規格變更通知

HS5D 型/HS5E-K 型/HS5L 型 安全開關

茲因 HS5D 型/HS5E-K 型/HS5L 型安全開關的部分規格有所變更，特此通知。

【變更 1：金屬製操作頭部的工法】

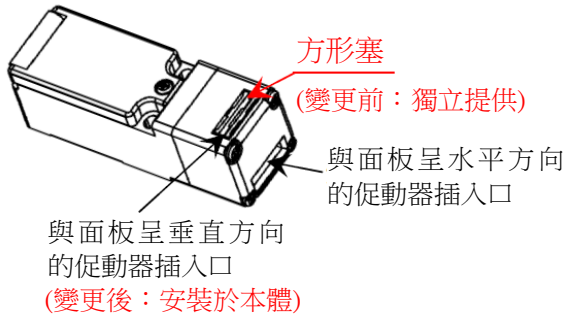
為了提升生產效率，變更金屬製操作頭部的工法。基於此一變更，外觀上的光澤也變更如下表。但金屬製操作頭部的材質及鍍層並無變更。

(例) HS5E-K 型	變更前	變更後
	表面的光澤：有 	表面的光澤：無

<HS5E-K 型>

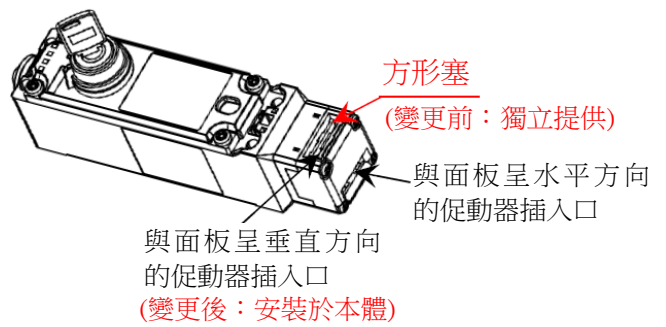
為了預防因忘了安裝方形塞而導致異物進入製品本體的情形發生，因此變更方形塞在出廠時的安裝狀態。產品附屬的方形塞目前是單獨提供，將改為直接安裝於產品本體與面板呈垂直方向的促動器插入口(如下圖)後出貨。

如欲使用與面板呈垂直方向的促動器插入口時，請將方形塞改為安裝於與面板呈水平方向的促動器插入口內。

<以 HS5D 型為例>

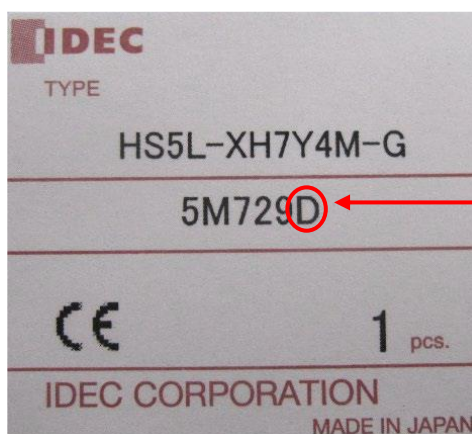
- 出廠時，方形塞已經安裝於與面板呈垂直方向的促動器插入口。
要將方形塞安裝於與面板呈水平方向的促動器插入口時，請先如右圖所示，使用一字形螺絲起子等類似物插入方形塞與插槽間的縫隙，取下方形塞後再將其安裝於與面板呈水平方向的促動器插入口。

請務必將方形塞插入至不使用的促動器插入口，以防止灰塵或其他物質進入安全開關。
